ATLANTIS

ADAPTACIÓN A FUNCIONAMIENTO CON EUROS

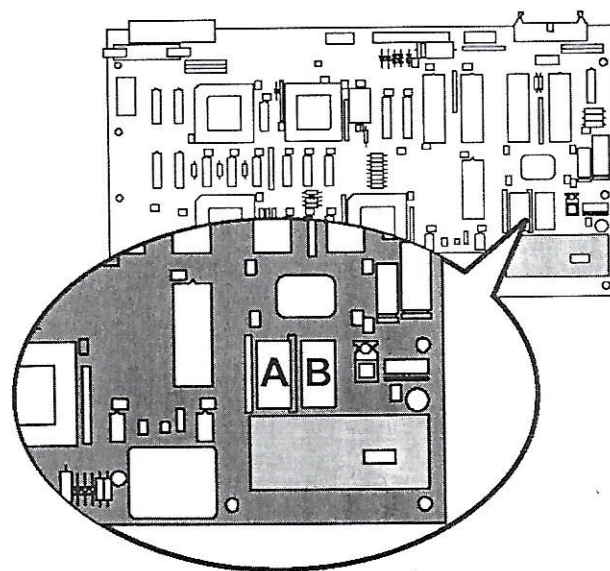
- 1 Sustituir la memoria de programa del zócalo U2 por la memoria suministrada "A"

Insertar la memoria suministrada "B" en el zócalo U3.

- 2 Colocar el microinterruptor B8 en posición OFF.

4 Para visualizar correctamente el punto decimal en el visor de "BANCO DE PREMIOS", realizar en la carta 990217E.2 la siguiente modificación:

- 1.- Unir el pin 5 del U22 con el pin 7 del U36
- 2.- Unir el pin 10 del U36 con el pin 8 del AR3 (array 3)
- 3.- Unir el pin 9 del AR3 con el pin 8 (central, fila superior) del display DS3
